■ 项目概况

本次论证范围为吴春园片区的七个地块位于三亚中心城区内,总用地面积5.7公顷(约合85.41亩),即《三亚市中心城区控制性详细规划(修编及整合)》确定的HX05-07-02、HX05-06-01、HX05-06-02、HX05-07-01、HX05-07-04、HX05-07-07、HX06-02-01、HX05-06-03、HX05-07-05九个地块。地块现状多数建筑建于1990年-2000年期间,多为砖混结构,年久失修,居住存在一定安全隐患;且大部分房屋楼间距较小,采光、通风均未达到居住舒适性需求,并且形成多处消防死角,存在区域性火灾隐患。

■申请图则

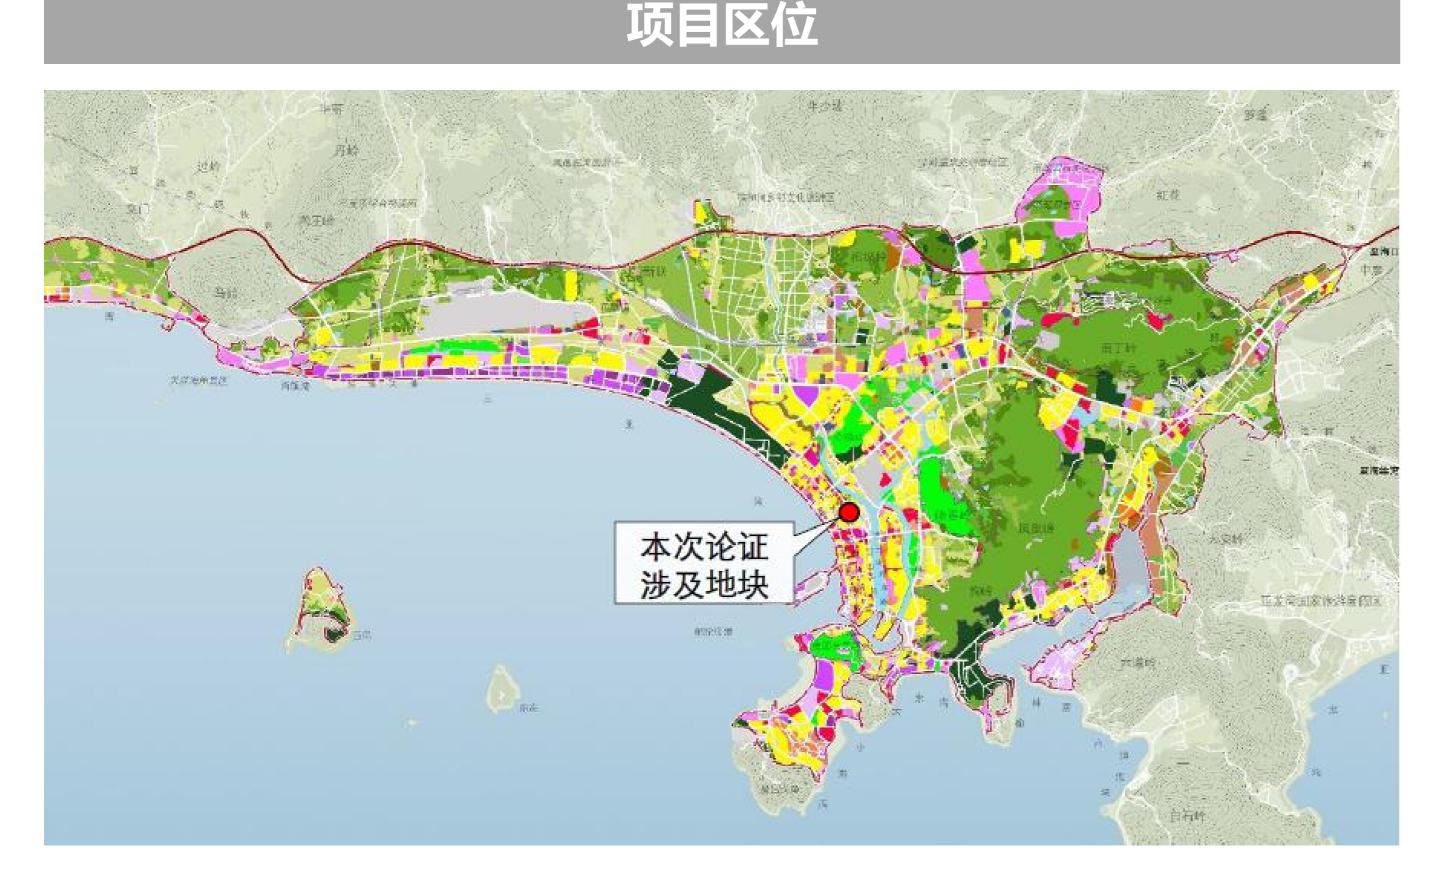
因此,本次论证涉及的HX05-07-01地块建筑高度≤100m修改为建筑高度≤40m;HX05-07-04地块建筑高度≤100m修改为建筑高度≤60m;HX05-07-07地块建筑高度≤100m 修改为建筑高度≤80m;HX06-02-01地块建筑高度≤100m修改为建筑高度≤80m满足政策要求。

因此,本次论证将吴春园片区九个商住混合用地的平均容积率≤3.3修改为≤3.8,可提高居民住房品质。

调整前	调整后
北	修改后
FI INF PART	所 HX05-06-01B 商住混合
HX05-06-01	/X05-06-01A
HX05-07-02 HX05-06-02	HX05-07-02
HX05-07-01	HX05-07-01
HX05-06-03	
HX05-07-05 HX05-07-04	HX05-07-04
察	
	HX05-07-07
HX06-02-01	
	HX06-02-01
团结街	
零售商业用地 二类居住用地 商住混合用	· · · · · · · · · · · · · · · · · · ·
图 旅馆用地 广场用地 公园绿地	3

- 1、原控规HX05-07-02地块面积约4.11亩,将1.30亩用地划入HX05-07-01地块(二类城镇住宅用地混合零售商业用地),剩余约2.81亩用地保持原用地性质不变,指标不变。
- 2、原控规HX05-06-01地块面积约6.83亩,将1.66亩用地划入HX05-06-02/03地块(二类城镇住宅用地),约3.90亩用地调整为新地块HX05-06-01A(广场用地),约1.27亩调整为新地块HX05-06-01B(公园绿地)
- 3、原控规HX05-07-05地块面积约14.17亩,将9.69亩划入HX05-07-04地块(二类城镇住宅用地混合零售商业用地),剩余约4.48亩用地保持原用地性质不变,指标不变。

地块退让距离分析影响分析

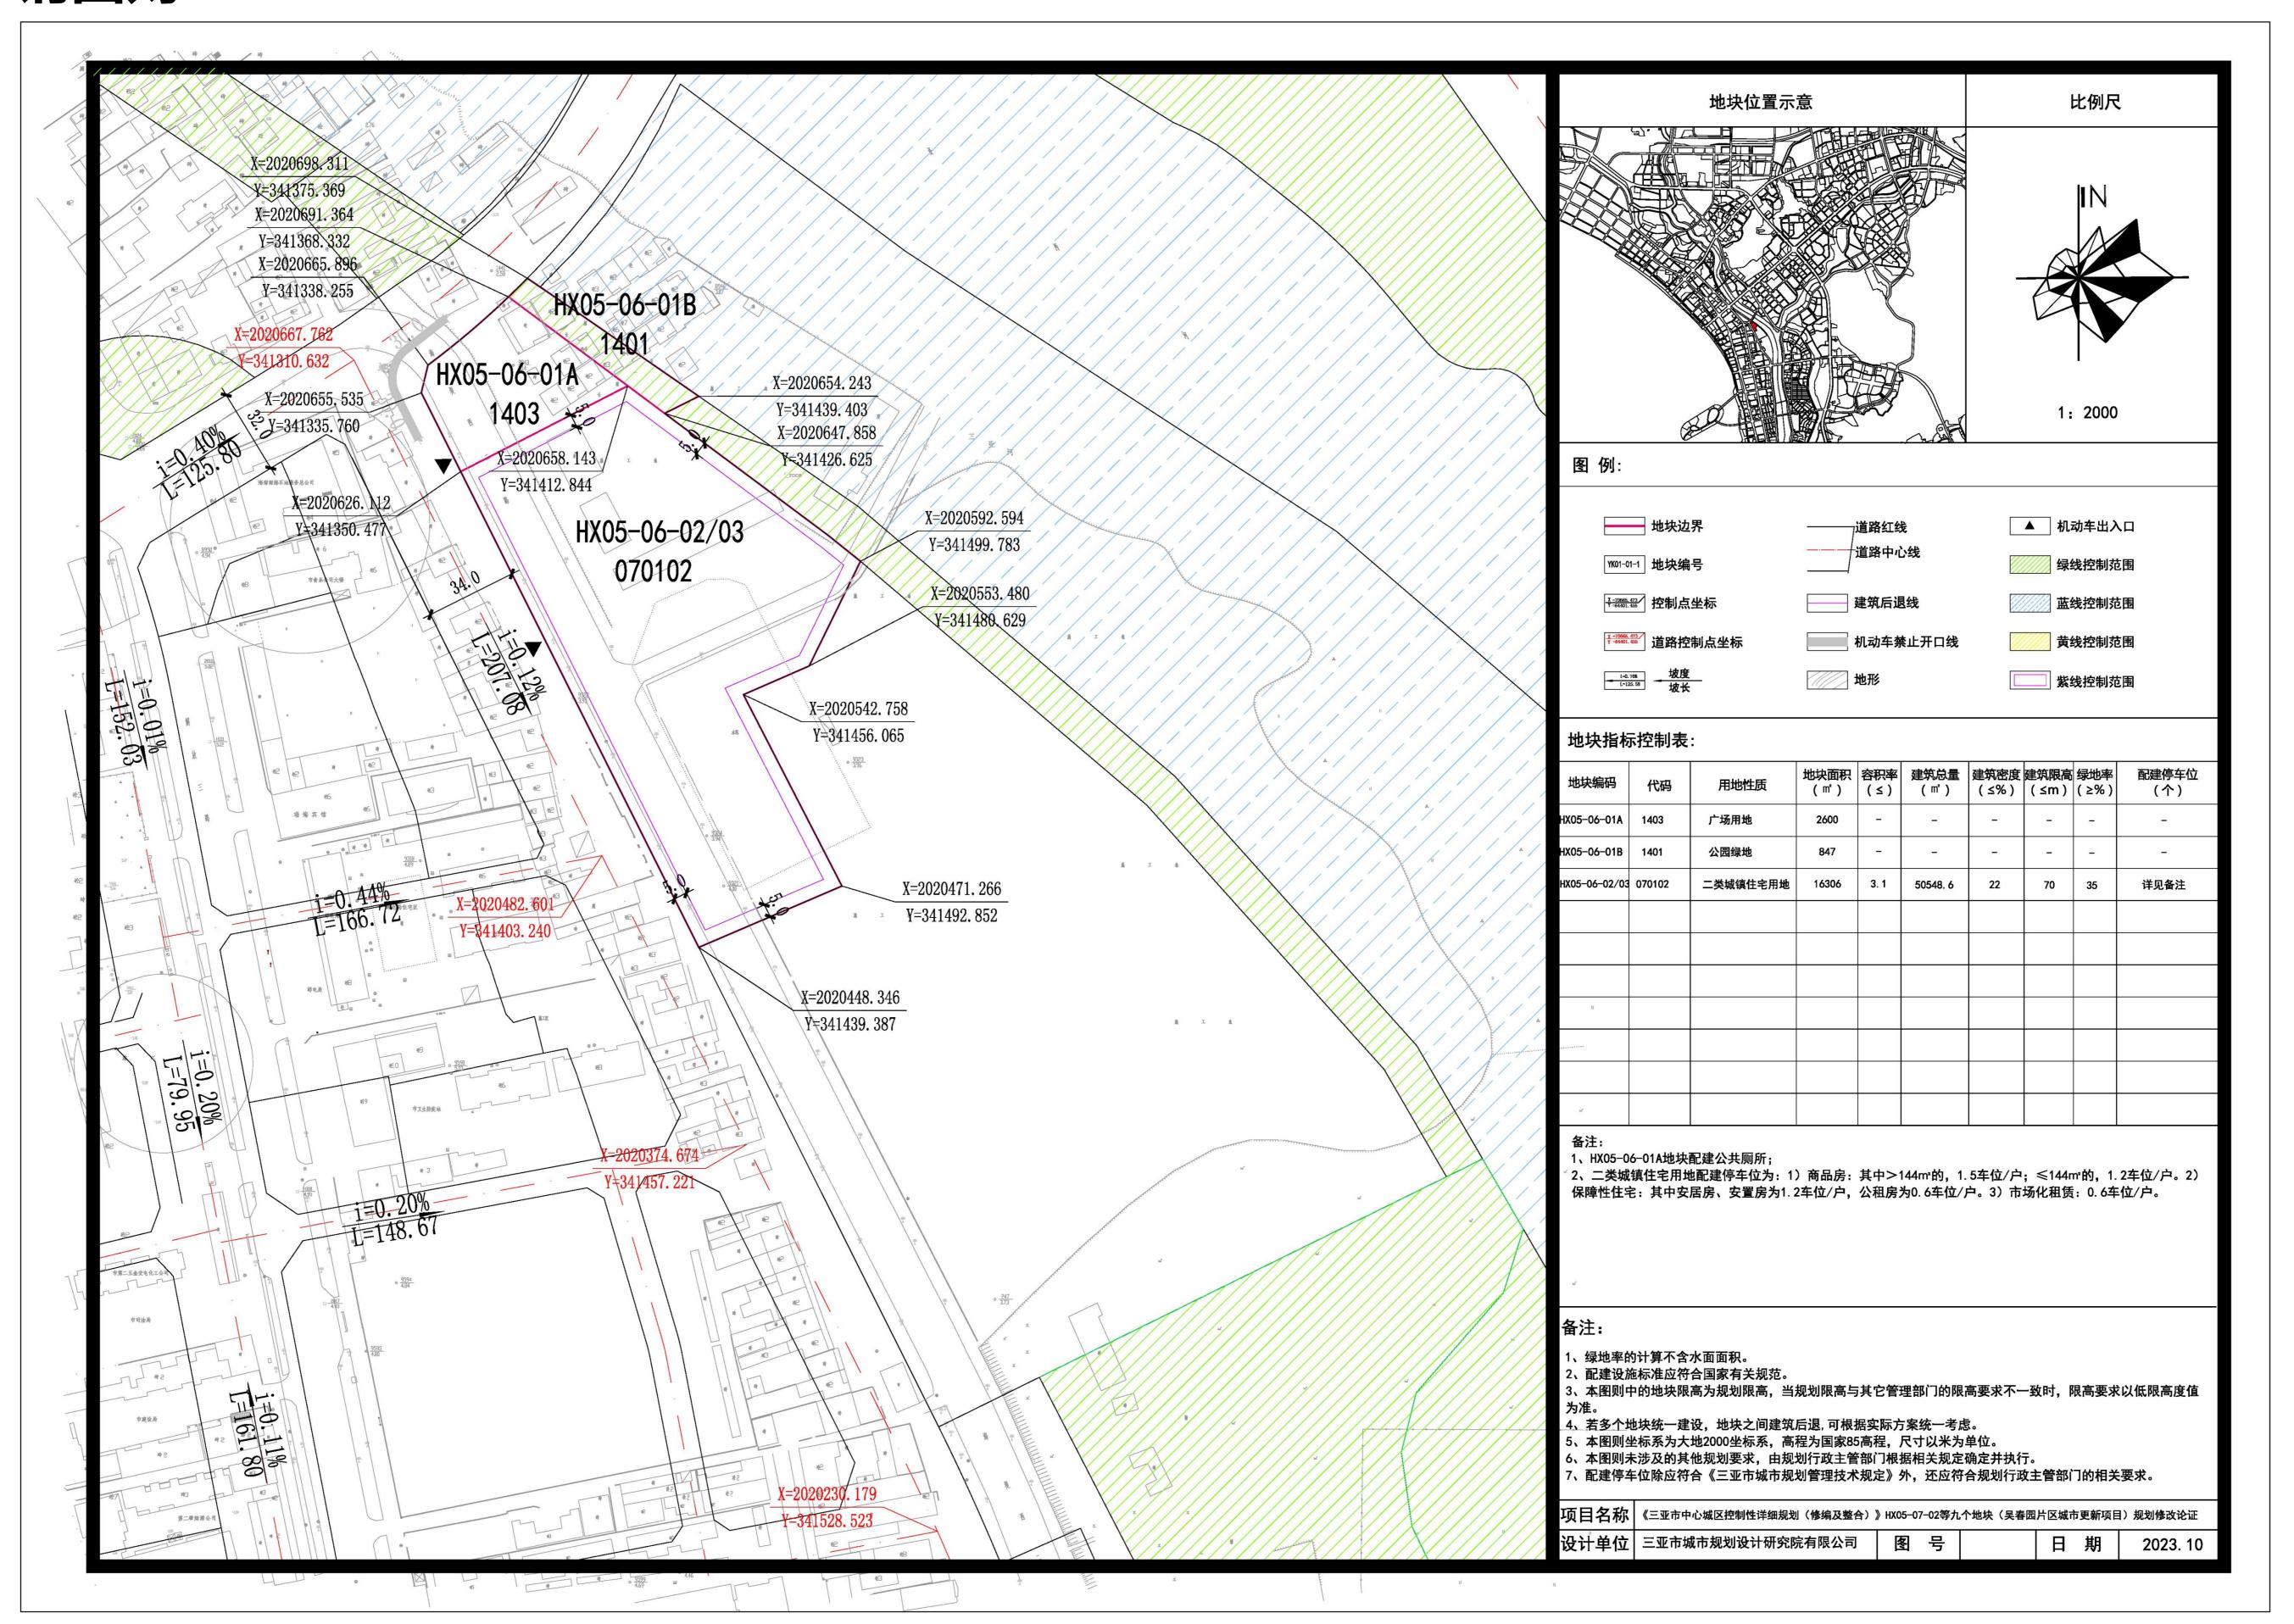
地块建筑退让城市道路、地块红线10米和5米等距离均满足城市管理规定中提出的最小距离要求。
